RELAZIONE ILLUSTRATIVA della proposta di parere

(B. 9004/2013)

Intervento: **Richiesta di accertamento di conformità urbanistica a sanatoria del tratto di viabilità interna al Polo Scientifico Universitario di Sesto Fiorentino tra l'incubatore e via Frilli.**
Procedimento di localizzazione "ora per allora".

Istante: **Università degli Studi di Firenze - Class. n. 386 Fasc. 346**

Estratto Tav. ES1

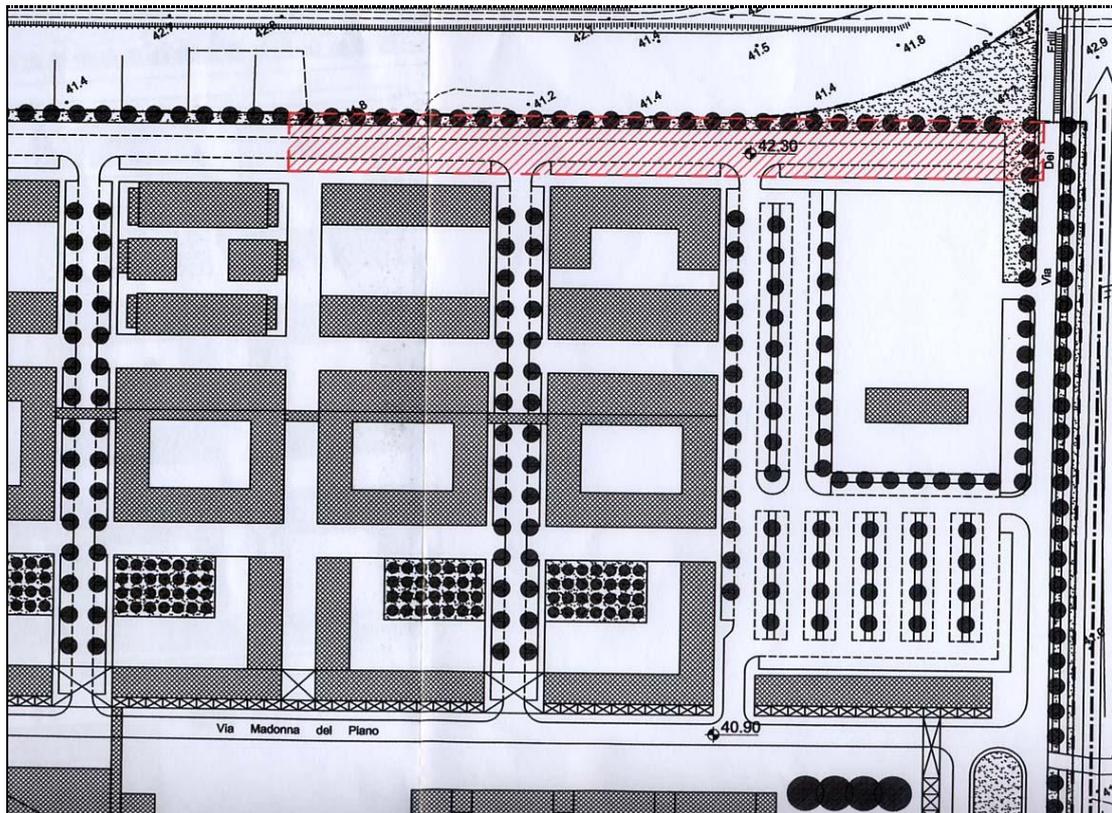
Precisato che trattasi di opera già realizzata, limitatamente alla corsia stradale senza i previsti parcheggi laterali ed il marciapiede, si riportano di seguito estratti della Relazione Generale descrittivi del progetto.

La Commissione Edilizia all'unanimità, dato atto che l'opera realizzata è individuabile come porzione delle "aree per parcheggio esterne ai lotti" (P20) previste dal Piano Particolareggiato vigente, esprime parere favorevole a condizione che, al momento del definitivo completamento del parcheggio, le opere "provvisorie" siano rimosse, in conformità al Piano Particolareggiato.

Si specifica che la Commissione si esprime unicamente sulla documentazione tecnica (Elaborati: E01, E02, ES1, ES2, D01, D02), sottolineando che la relazione tecnica (E01) deve essere aggiornata alla situazione attuale di opera già realizzata.

- 1) al momento del definitivo completamento del parcheggio, le opere "provvisorie" siano rimosse, in conformità al Piano Particolareggiato vigente;
- 2) sia aggiornato il contenuto della relazione tecnica (E01) alla situazione attuale di opera già realizzata;
- 3) la documentazione sia integrata con le dichiarazioni di asseveramento del progettista e del geologo, già richieste.
